表 A.0.3 监理通知单 ★

工程名称：广西宾阳晶创一期 60MW 渔光互补光伏发电项目

编号：BYXM-TZD-JC-023

编号：BYXM-TZD-JC-024

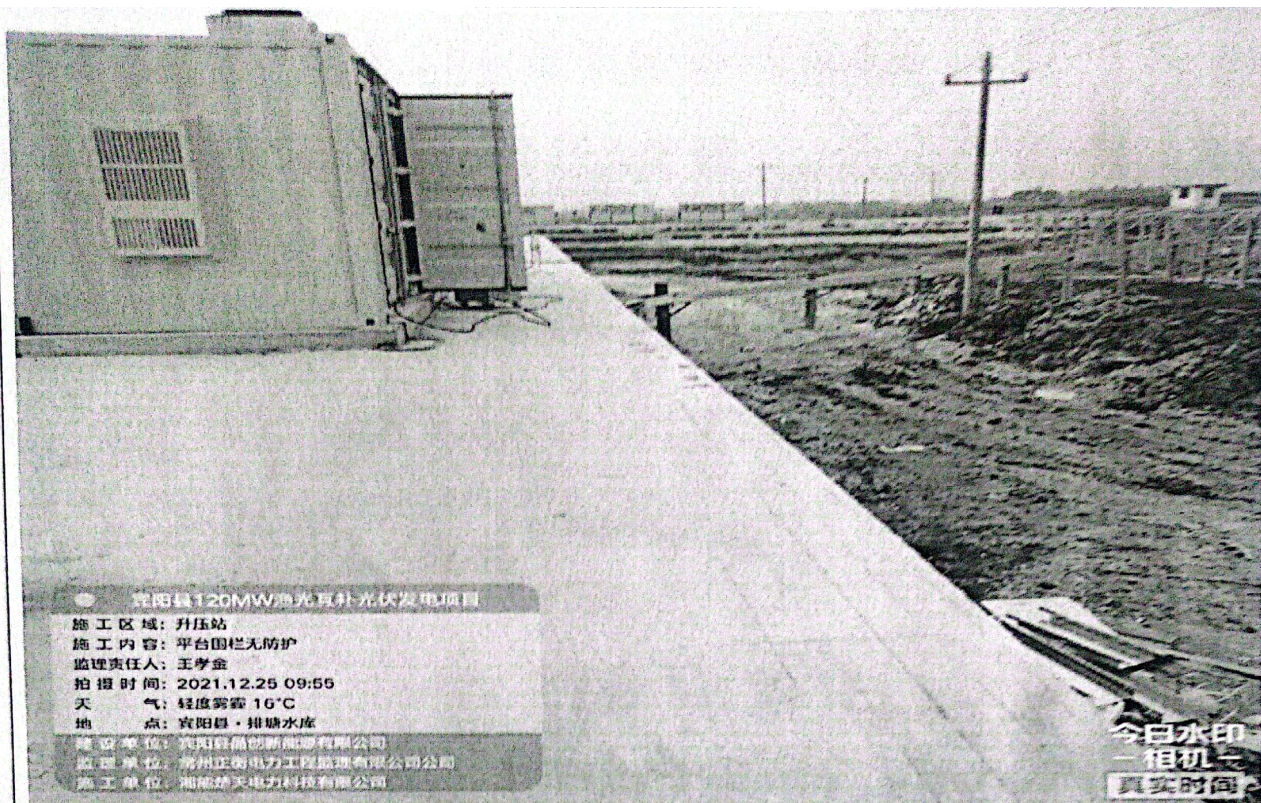
2021 年 12 月 25 日监理部人员检查发现，主变、SVG 设备平台东北侧部分地方临边防护做，工人临边作业存在重大安全隐患。业主及监理方经多次安全检查提醒、并 2021 年 12 月 19 日下发通知单再次提醒，你单位至今仍未进行整改。

现要求施工单位立即进行整改设置临边防护栏，否则后续发生的一切安全事故将由施工单位自己承担，并进行考核处罚。

限期 2 日内整改回复。
后附照片。

我方接到编号为 BYXM-TZD-JC-024 的监理通知单后, 已按要求完成了工作, 请予以复查。

1. 复查, 已整改完成。
